Modulo per la presentazione delle osservazioni per i piani/programmi/progetti sottoposti a procedimenti di valutazione ambientale di competenza statale

ID: Codice procedura (ID_VIP/ID_MATTM):10844

Impianto per la produzione di energia elettrica da fonte eolica, costituito da 6 aerogeneratori della potenza complessiva di 37,2 MW, un sistema di accumulo da 25 MW e relative opere connesse in località "Rempillo" nel comune di Pitigliano (GR).

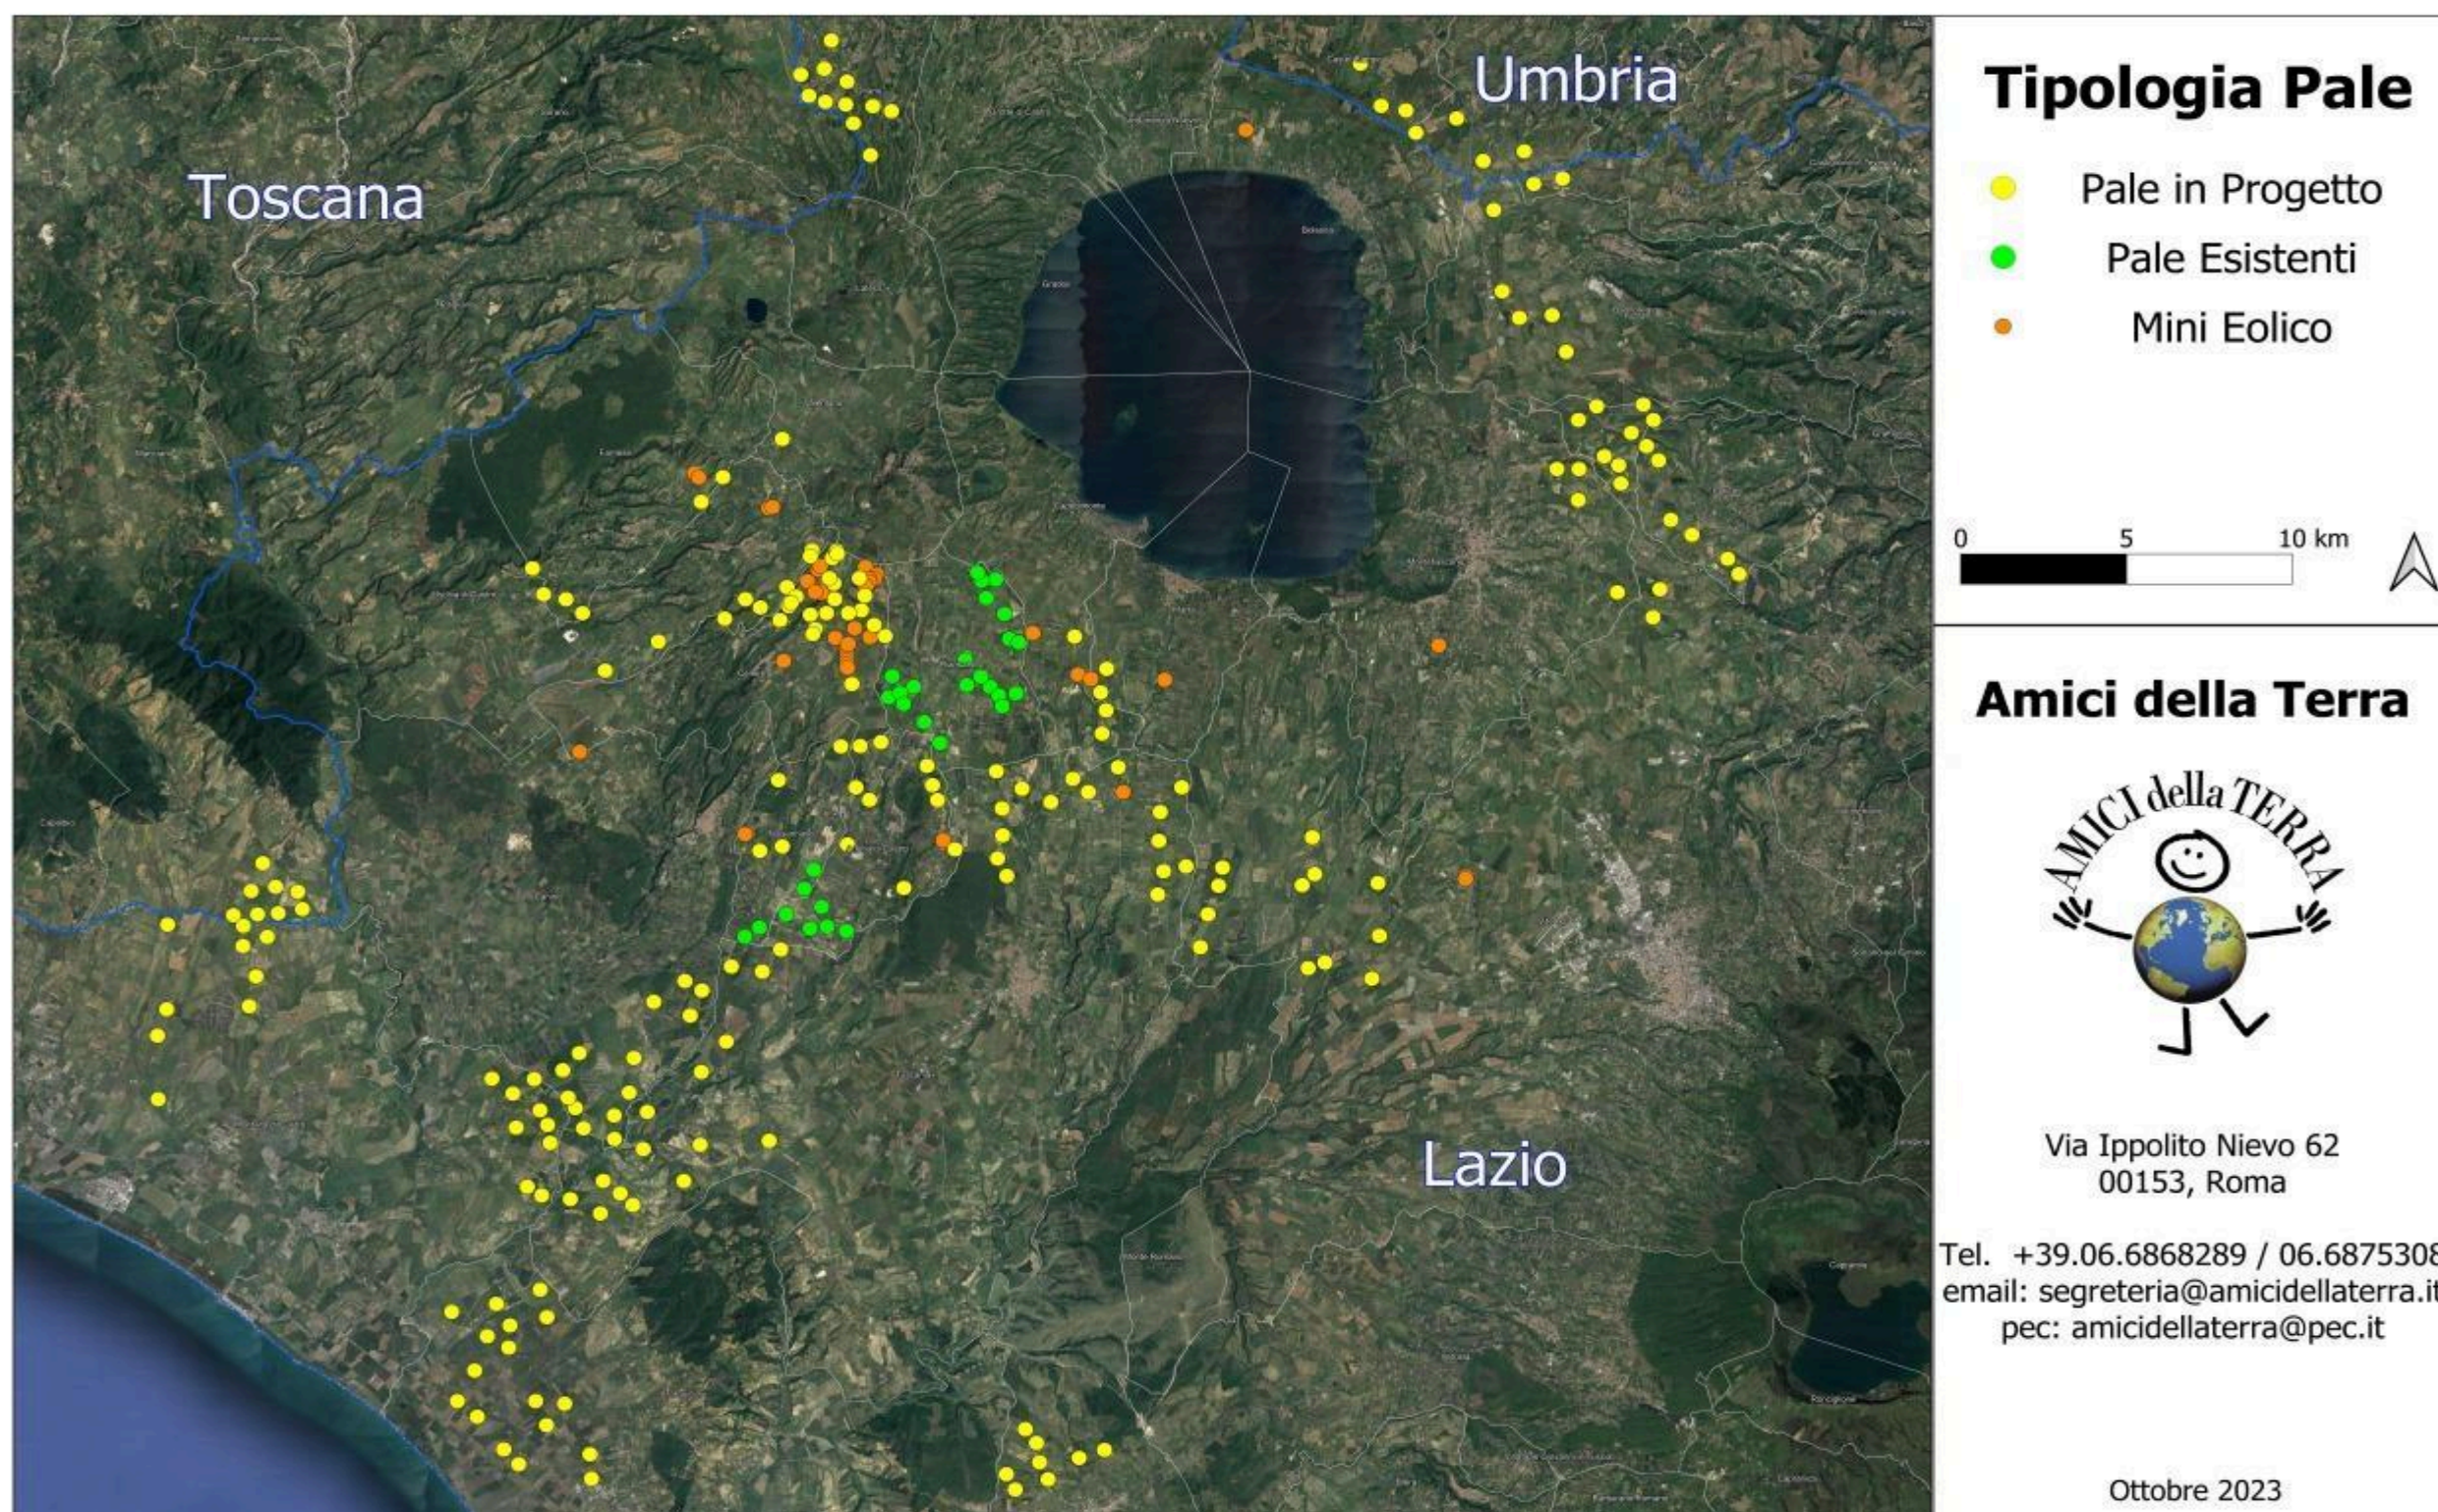
Inoltre, la zona in cui insisterebbe l'impianto eolico industriale Rempillo è compresa nelle fasce di rispetto di 3 km di diversi beni archeologici tutelati dalla parte II del Codice dei Beni Culturali (vedi Allegato, immagine n. 3). Inoltre le pale P04 e P05 ricadono all'interno di un'area archeologica che la Proponente vorrebbe cancellare per il semplice fatto che non è riportata nel documento regionale ma

- h) Le zone di interesse archeologico evidenziate nell’immagine n. 3 a cui si aggiungono anche l’importante abitato protostorico di Sorgenti della Nova e Ruderì del Castello altomedioevale che si trovano a circa 4 km dalle aree in cui è stato progettato l’impianto eolico industriale. Poco più lontano i resti del castello medioevale “Morroneccio”. Nell’area vasta le preziose necropoli eneolitiche (Poggi Alti) ed etrusche di Pitigliano, Sovana e Sorano.

Immagine n. 3. Impatti dei sei aerogeneratori (in rosso) ricadenti nelle fasce di rispetto dei 3 km dai Beni Culturali (in giallo) e quindi in **area non idonea** al loro insediamento (ex art 20 co. 8 lettera c quater del D.Lgs n. 199/2021 e ss.mm.ii). **Inoltre si segnala che le pale P04 e P05 ricadono all'interno di un'area archeologica e quindi in altra area non idonea.**

Immagine n. 4 Situazione di saturazione da impianti FER nella provincia di Viterbo. Non sono riportati gli impianti fotovoltaici e agrivoltaici che hanno inciso per buona parte nel cumulo di impianti FER per superare già nel 2023 gli obiettivi del PNIEC assegnati alla Regione Lazio per il 20230.

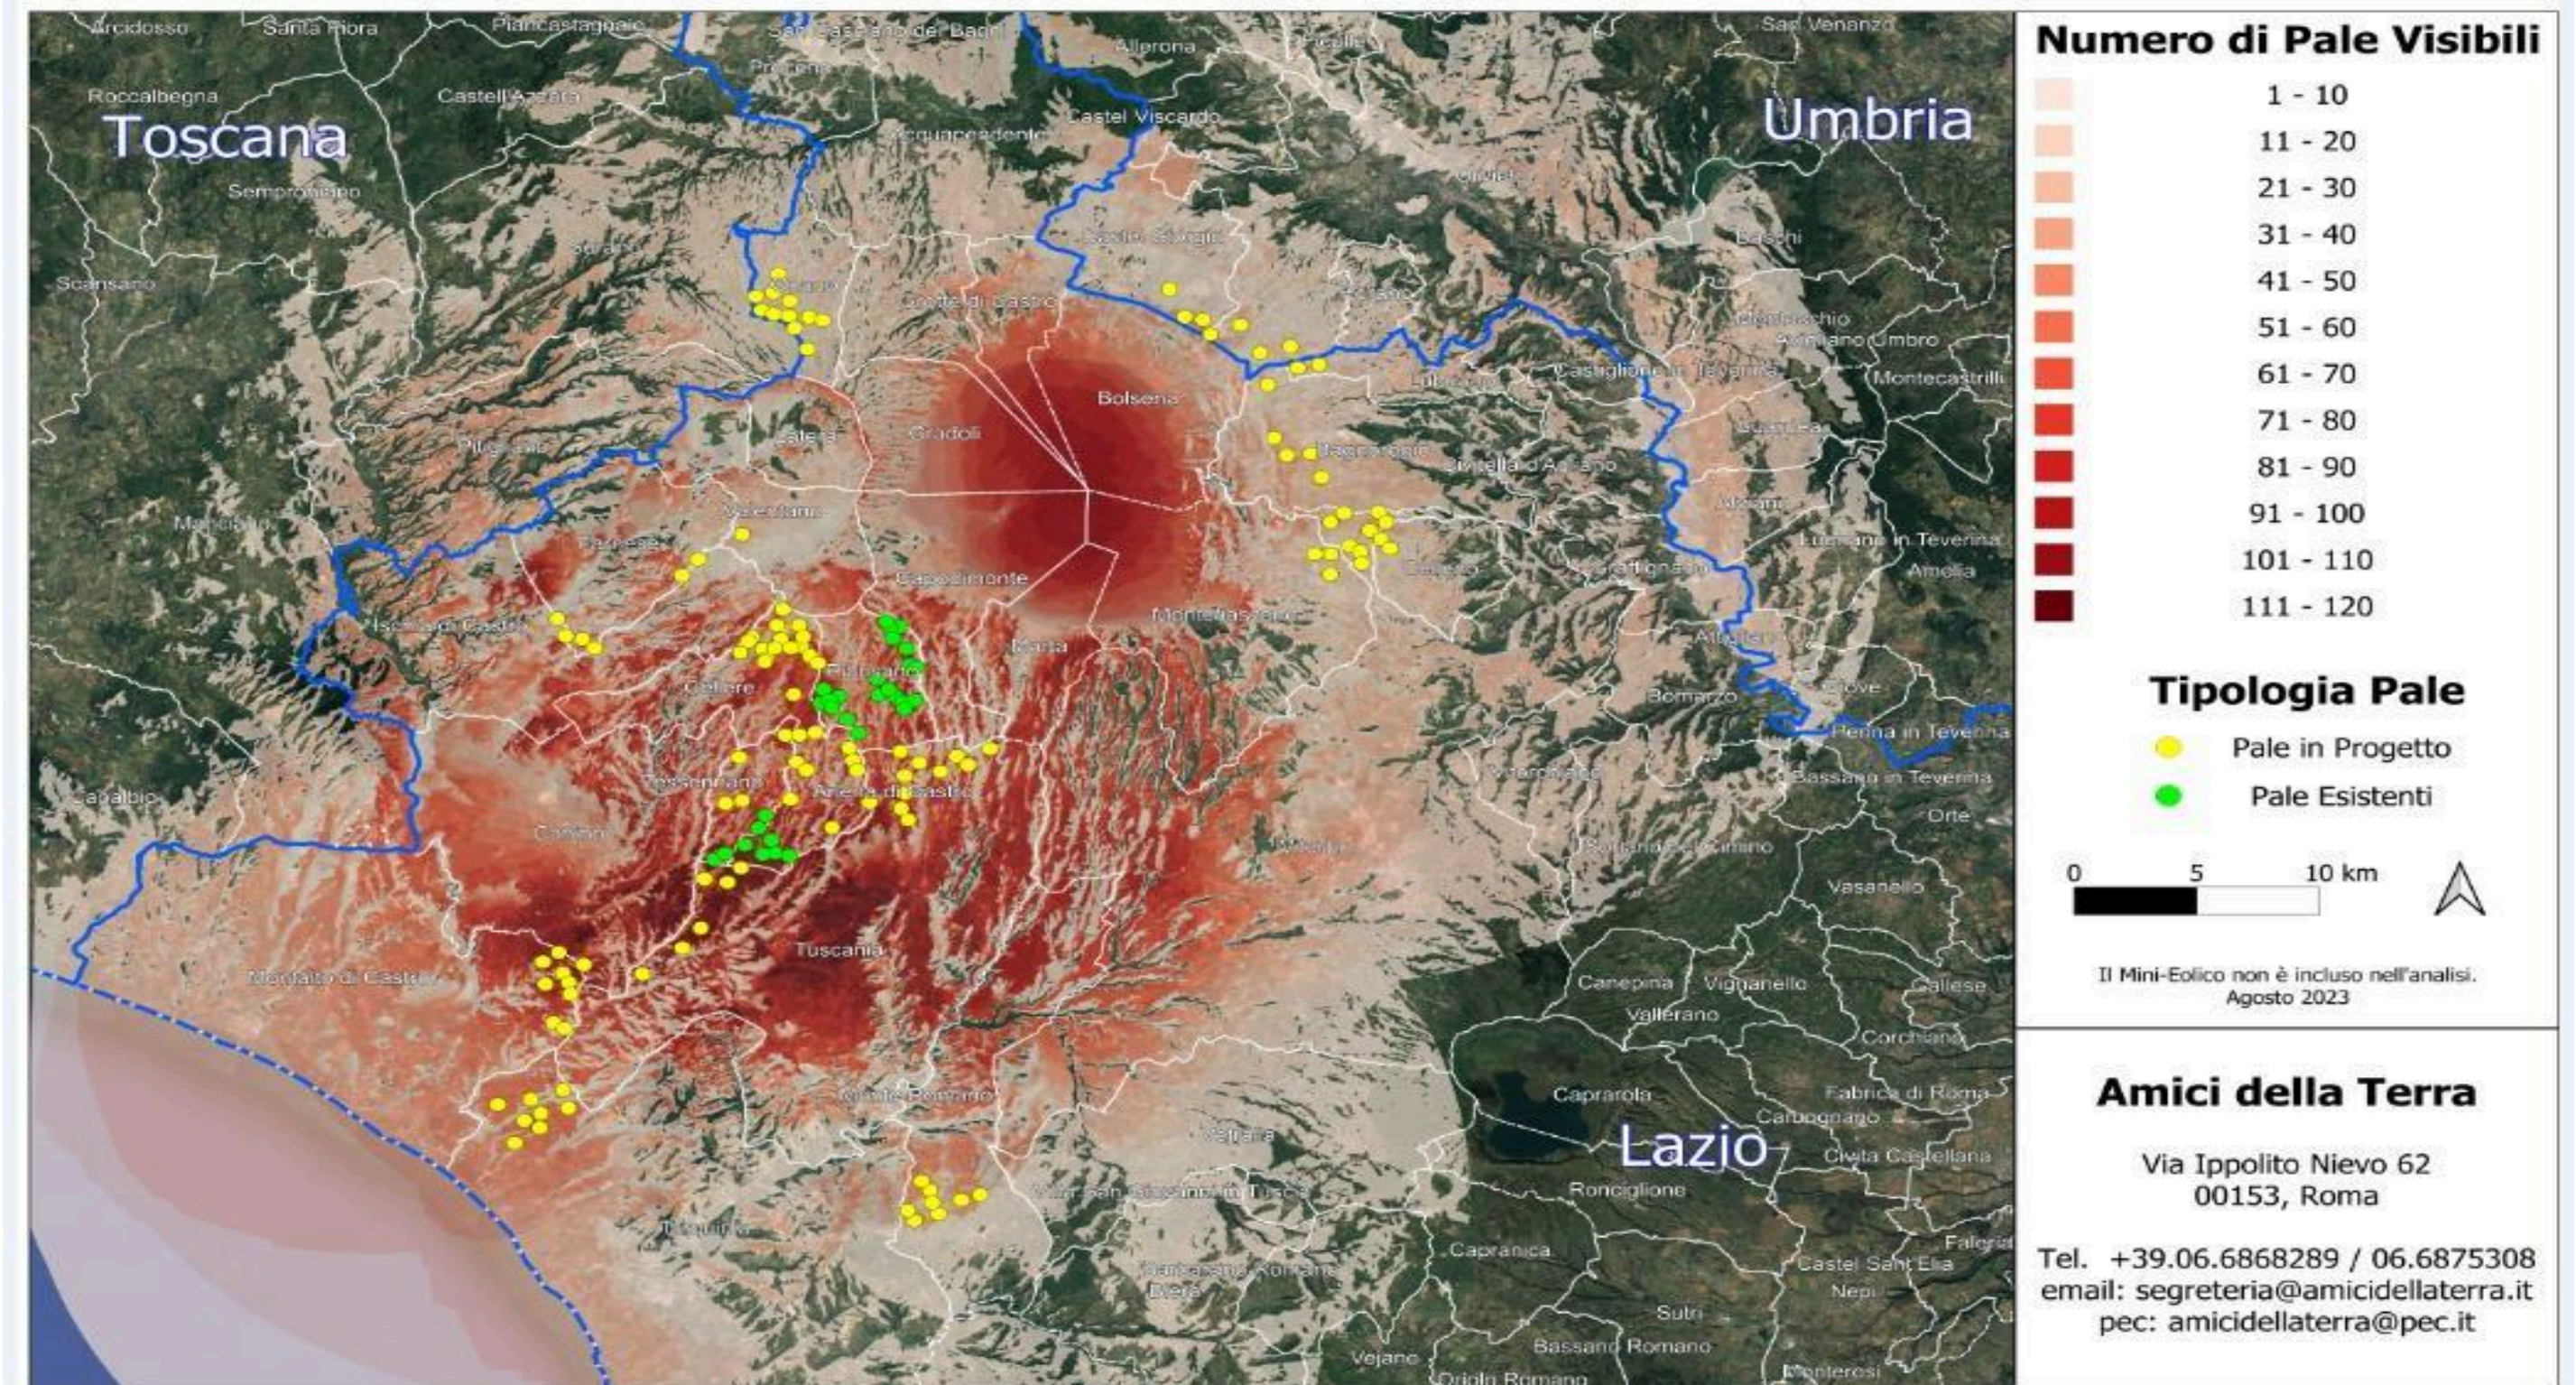
Quindi anche la Regione come Ente deputato dalla normativa nazionale a legiferare sulle aree idonee e non idonee si è espressa riguardo al fatto che abbia assolto ai doveri e alle quote stabilite dal PNIEC e in ambito regionale la provincia di Viterbo è stata quella con il più alto tasso di impianti FER tra tutte e quindi ormai satura ed il cumulo degli impianti FER installati, autorizzati e in progetto rappresenta una elevata criticità per la sostenibilità ambientale di ulteriori eventuali iniziative, L'impianto eolico “ Rempillo” pur essendo “esterno al confine provinciale e regionale ma nelle sue immediate vicinanze (a soli 100 metri i primi due aerogeneratori) oltre ad impattare sul territorio e sulle economie di tre Comuni del Lazio (Farnese, Valentano e Latera) si trova nelle fasce di rispetto dei Beni di notevole interesse pubblico come si è evidenziate nelle Osservazioni nn. 1 e 2 e crea anche degli impatti negativi anche sui beni naturalistici come verrà dettagliato nell'Osservazione n. 4. Inoltre andrebbe a sommarsi al già enorme cumulo di impianti eolici e fotovoltaici e geotermici che già creano una elevata criticità ambientale nella provincia di Viterbo e interferiscono anche con il

territorio toscano come si può vedere dalle immagini nn. 4 e 5 dell'Allegato n. 1.
